平成26年10月27日  
敦賀海上保安部

## 小川港黒グリ灯台（旧名称：黒グリ灯標） の現状変更について（実施済み）

# 黒グリ灯標（福井県若狭町）の現状変更について

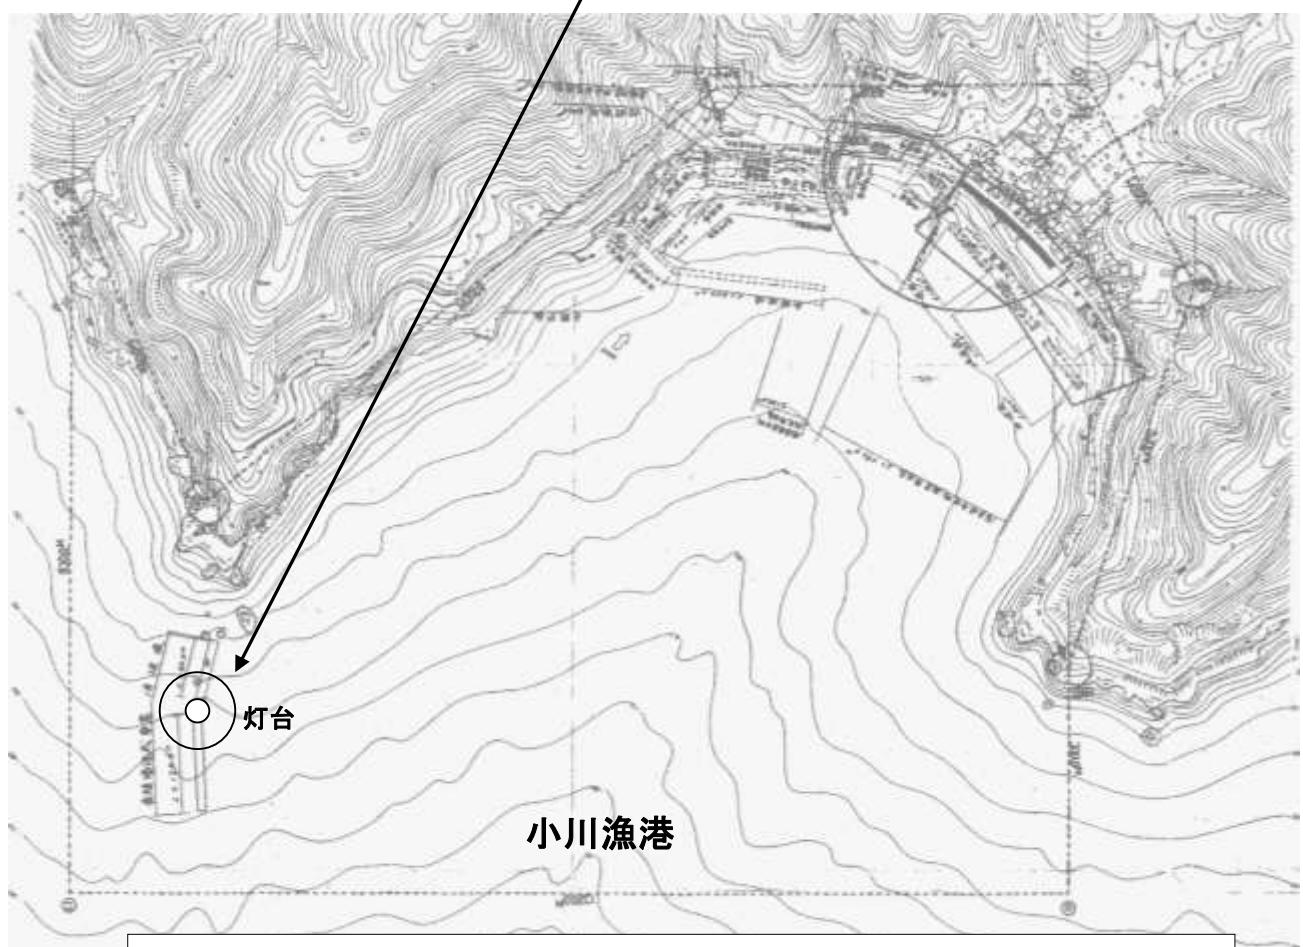
名 称: 黒グリ灯標  
光 度: 78カンデラ  
光達距離: 5.0海里

毎5秒に2閃光

名 称: 小川港黒グリ灯台  
光 度: 110カンデラ  
光達距離: 5.5海里

明3秒暗3秒
